Relatório da Consulta Pública
Proposta de Definição de Âmbito (PDA)

Unidade de Execução (UE) de Marvila

PDA/1689/2024

Comissão de Coordenação e Desenvolvimento Regional de Lisboa e Vale do Tejo, I.P.

Figura 1: Prolongamento da Linha Azul Santa Apolónia-Marvila. A imagem reflete também a minha proposta de expansão da Linha Amarela (mapa base: Google Maps)

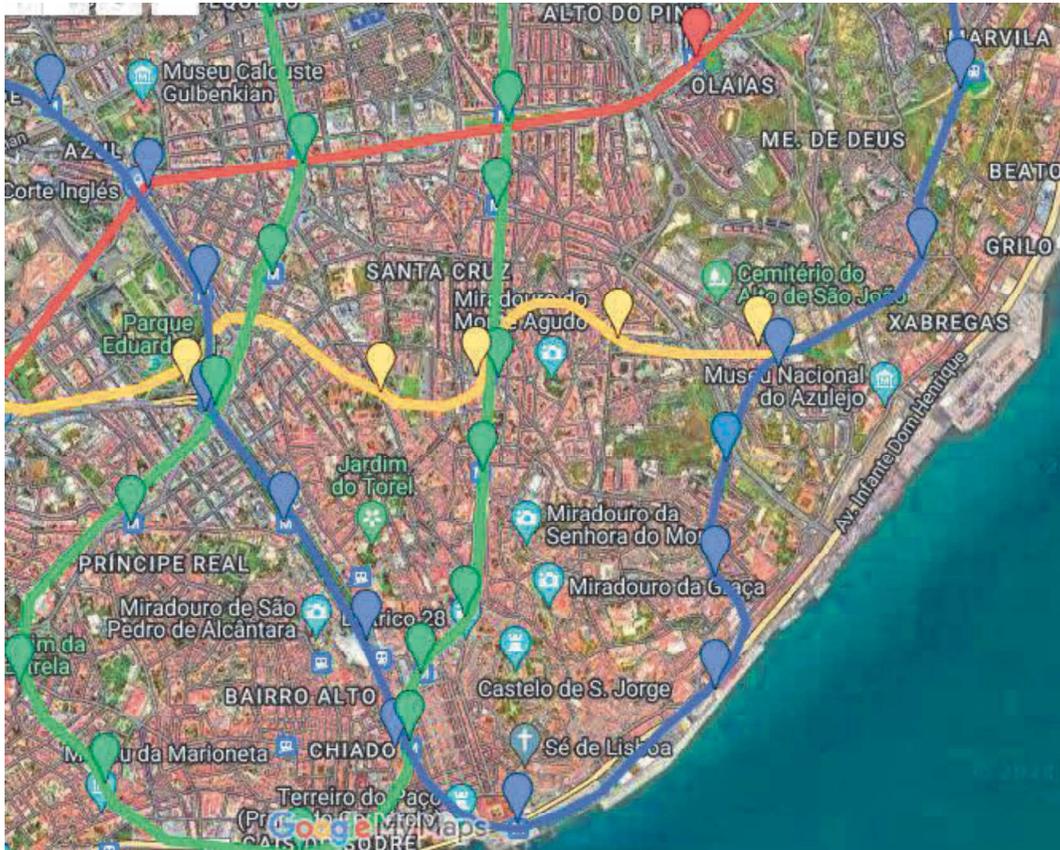
I. Acesso Metroviário

A zona de Marvila beneficiaria de uma expansão da Linha Azul do Metro para Oriente, funcionando de forma complementar à ferrovia existente e ao LIOS.

Da estação de Santa Apolónia, com uma elevação à superfície de 4 m, a linha prolonga-se por 500 m à estação de Santa Engrácia (23m à superfície) no cruzamento da Rua Leite de Vasconcelos com a Rua do Vale de Santo António. A estação de Santa Engrácia permite mitigar o isolamento desta zona provocado pela estação de Santa Apolónia. Segue então por 550 m até à estação Vale de Santo António (35 m à superfície), situada do lado poente da Avenida Mouzinho de Albuquerque e no lado norte do Operário Futebol Clube, servindo o lado sul da futura Urbanização do Vale de Santo António. Segue para a estação São João (54 m à superfície), na zona do parque de estacionamento do Clube Futebol Varejense (servindo a Avenida Afonso III) e atravessa o vale à superfície para entrar em túnel no lado nascente e segue para a estação Madre de Deus (42 m à superfície) na Rua do Marquês de Olhão, estação esta que serve também a zona do Beato. Daí segue para a nova estação terminal em Marvila (36 m à superfície), permitindo um transbordo rápido para a Linha da Azambuja.

V. Rede ciclável

A mobilidade ciclável nesta Unidade de Execução seria beneficiada pela construção de uma ponte ciclopédonal sobre a Rotunda das Olaias.

O participante propõe uma ponte em forma de "Y" que, partindo da Azinhaga Fonte do Louro, atravesse a rotunda e se bifurque no sentido USF Areeiro/ Avenida Engenheiro Arantes e Oliveira e no sentido Calçada da Picheleira/Vale de Chelas. Tal ponte criará uma ligação mais direta e segura de Marvila à Alameda Dom Afonso Henriques, via Bela Vista (e, por conseguinte, à ciclovia da Avenida Almirante Reis) e ligará também a Alameda ao Parque Urbano do Vale da Montanha e à USF Areeiro.

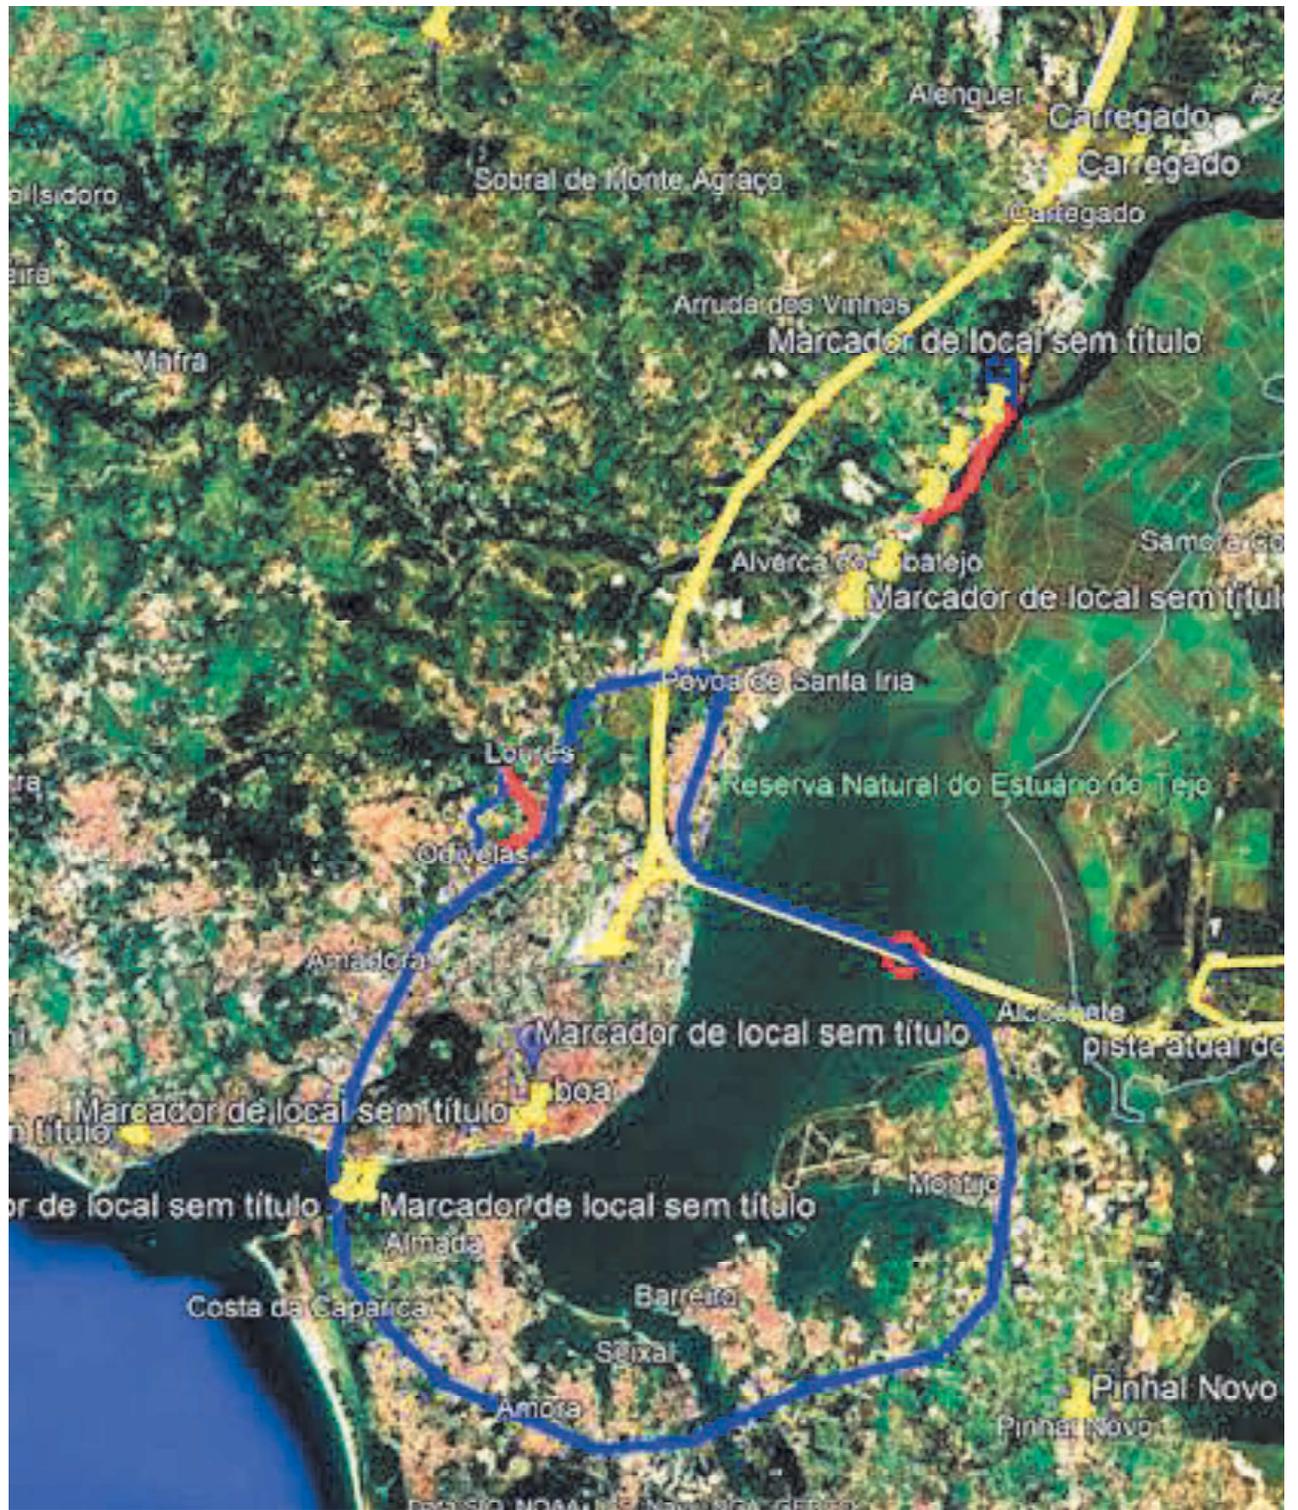
4 - Parece criticável fazer depender toda a urbanização, e a mobilidade desta zona, do projeto da terceira travessia sob a forma da ponte Chelas-Barreiro. Esta foi projetada quando se pensava localizar o novo aeroporto em Rio Frio, portanto na direção de Pinhal Novo, o que entretanto mudou. A própria curva da ponte para a Gare do Oriente é agora discutível, uma vez que está por estudar a hipótese de localização da estação de alta velocidade

na aeroporto Humberto Delgado (admitindo uma cota de 55 m para o plano base de via) e não na Gare do Oriente, libertando espaço para os pilares de acesso à ponte na zona em apreço, o que, ainda que mantendo a ligação à linha de cintura na direção da estação Olaias (onde aliás a IP prevê uma estação de interface com o metro) poderia viabilizar a não demolição da escola Afonso Domingues e a sua reintegração no sistema educativo nacional (estranha-se não se ter procurado uma solução que evitasse a demolição). Observa-se que para a linha de cintura está prevista a sua quadruplicação desde a estação Areeiro até Braço de Prata e Oriente devendo contar-se com uma ocupação de cerca de 14m adjacente à atual via dupla. Terá também de se contar com igual largura para uma faixa destinada à linha de alta velocidade totalizando 28 m além da via dupla existente, parecendo assim insuficiente a largura de 10 m invocada na página 30 da PDA. Junto desenho.

ACESSO VIÁRIO CONDICIONADO

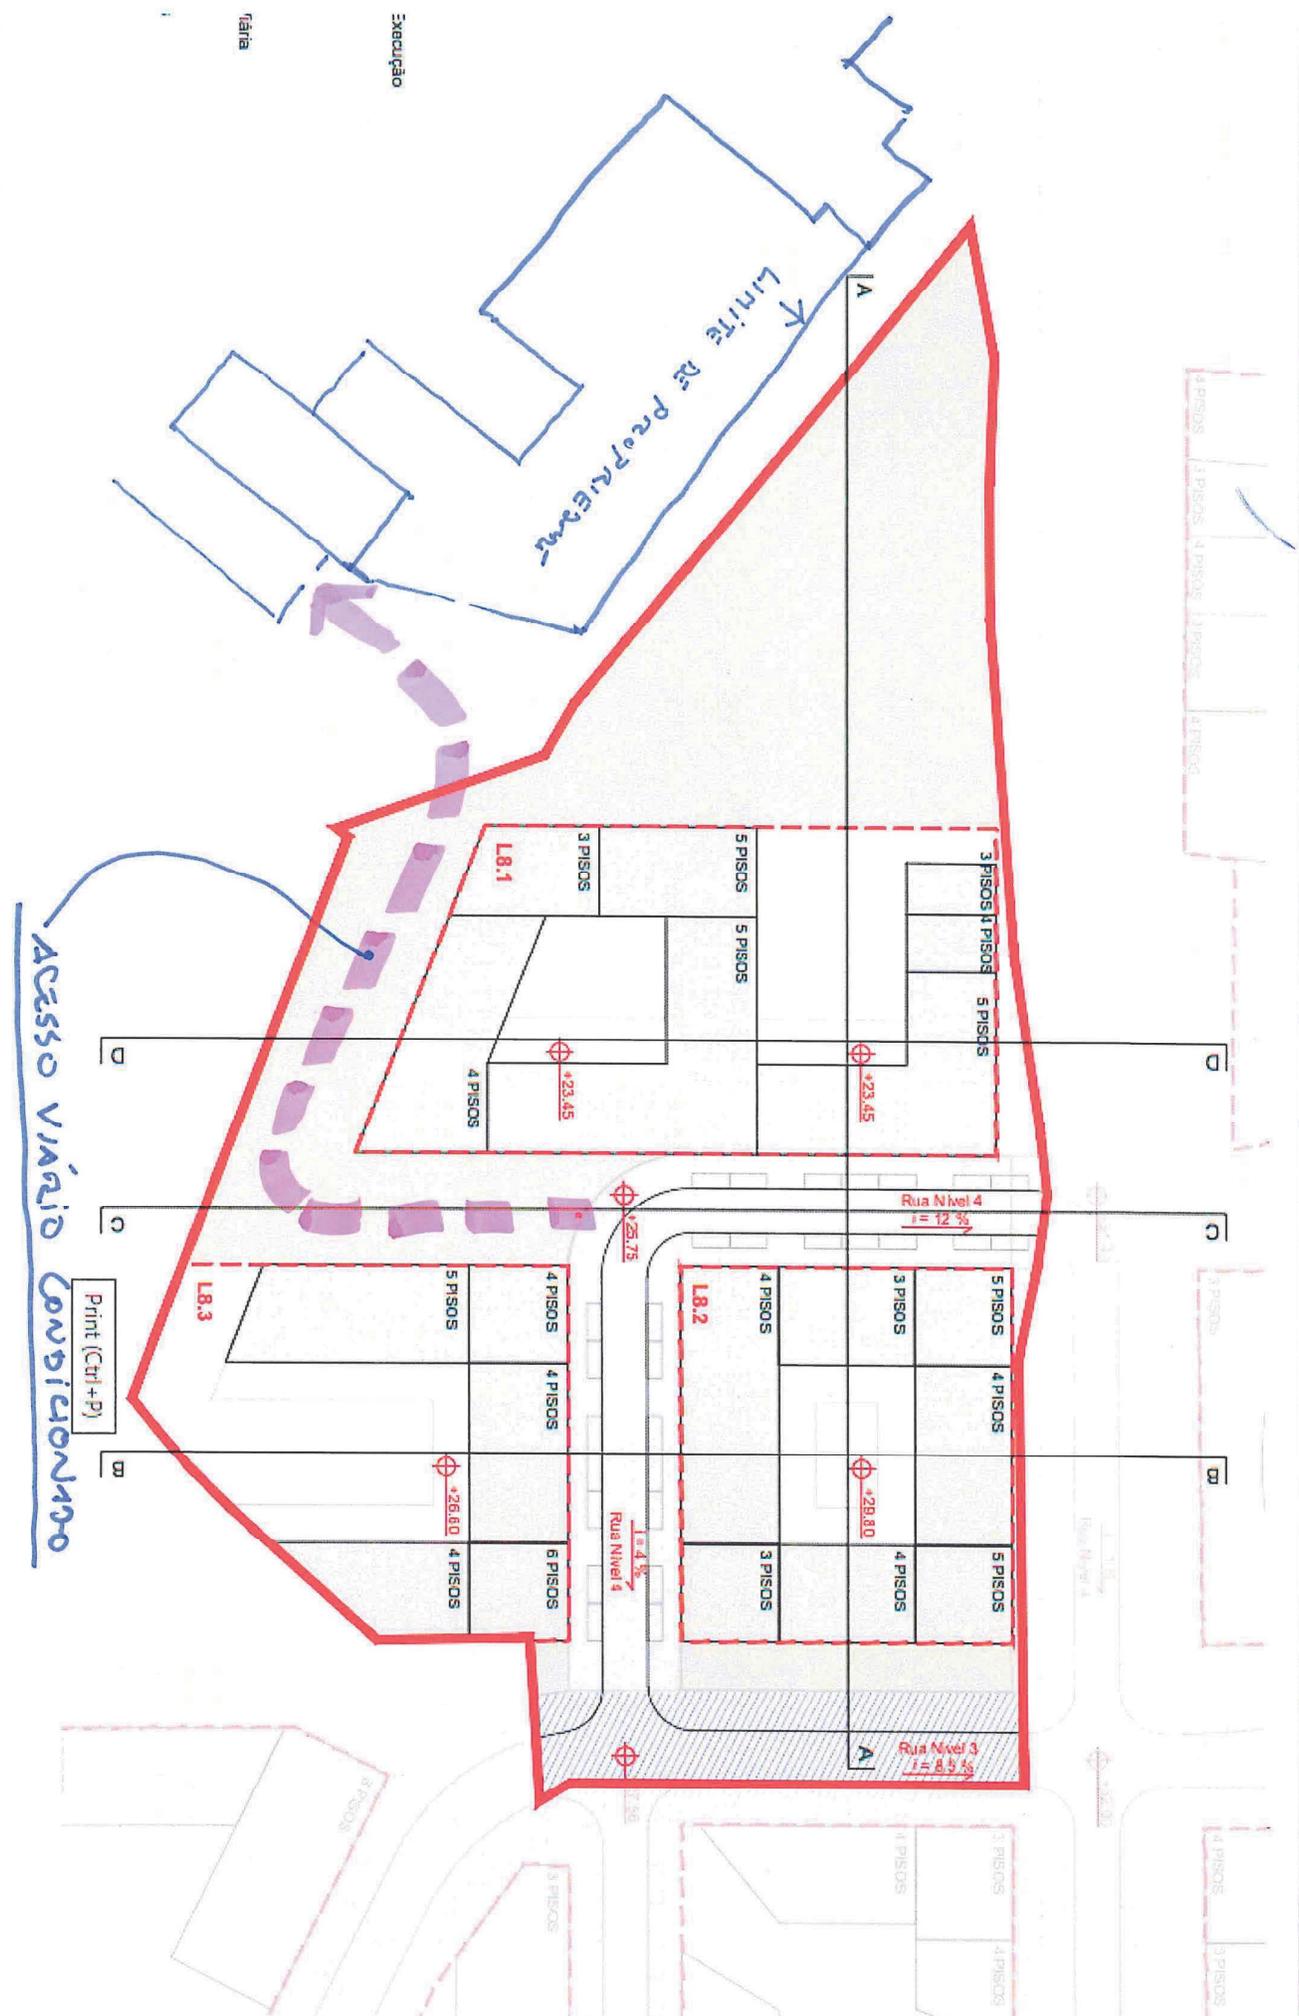
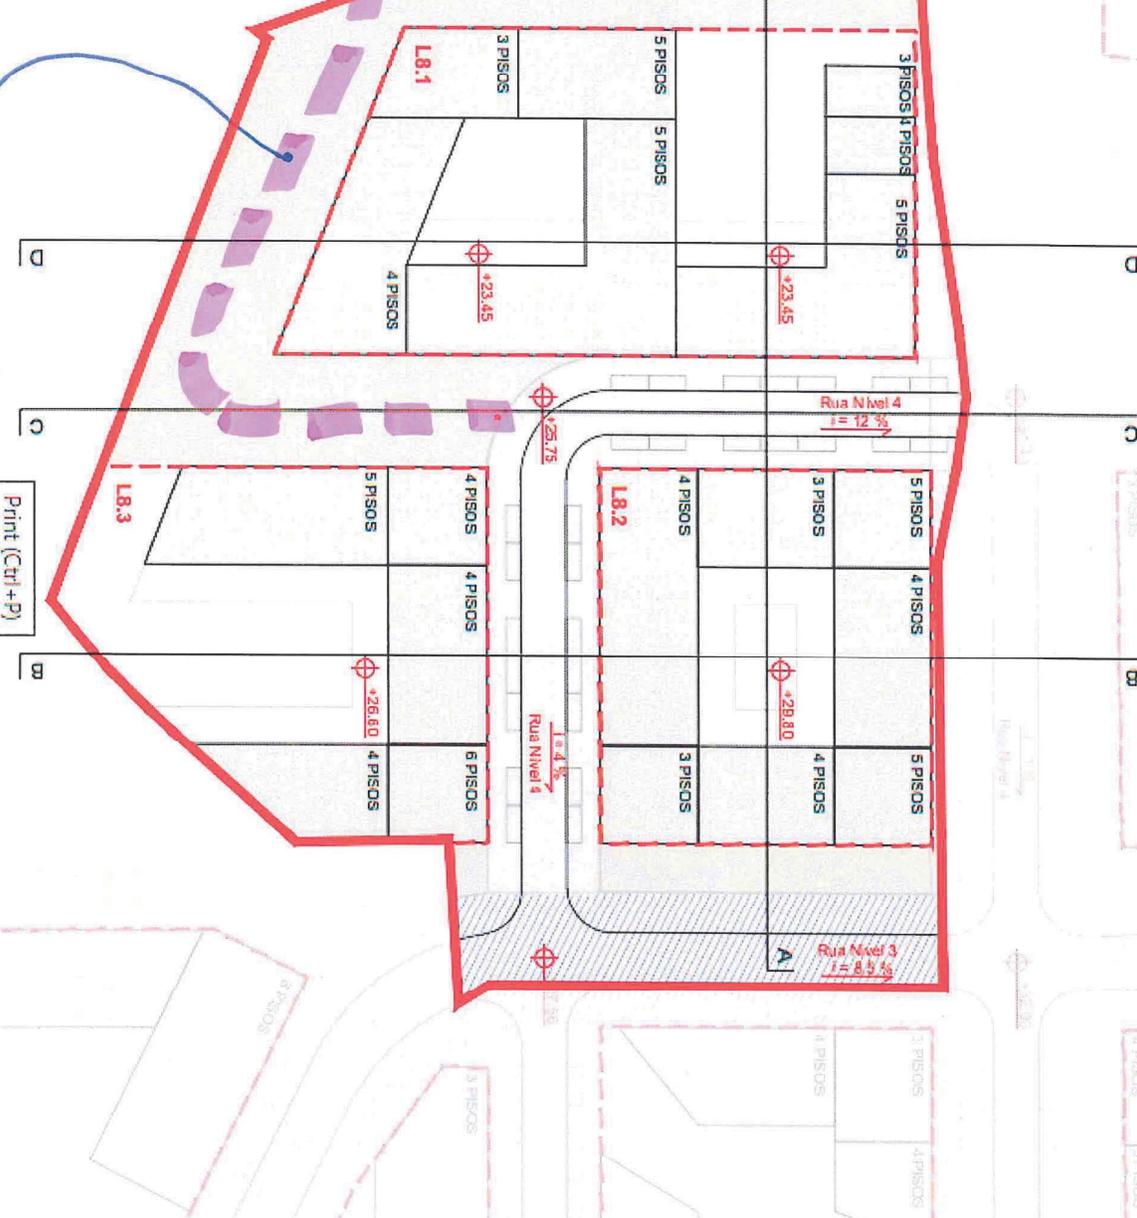
Sugere-se que o projecto da Unidade de Execução contemple um acesso viário condicionado para prédio urbano do Convento do Beato, conforme croquis que se anexa.
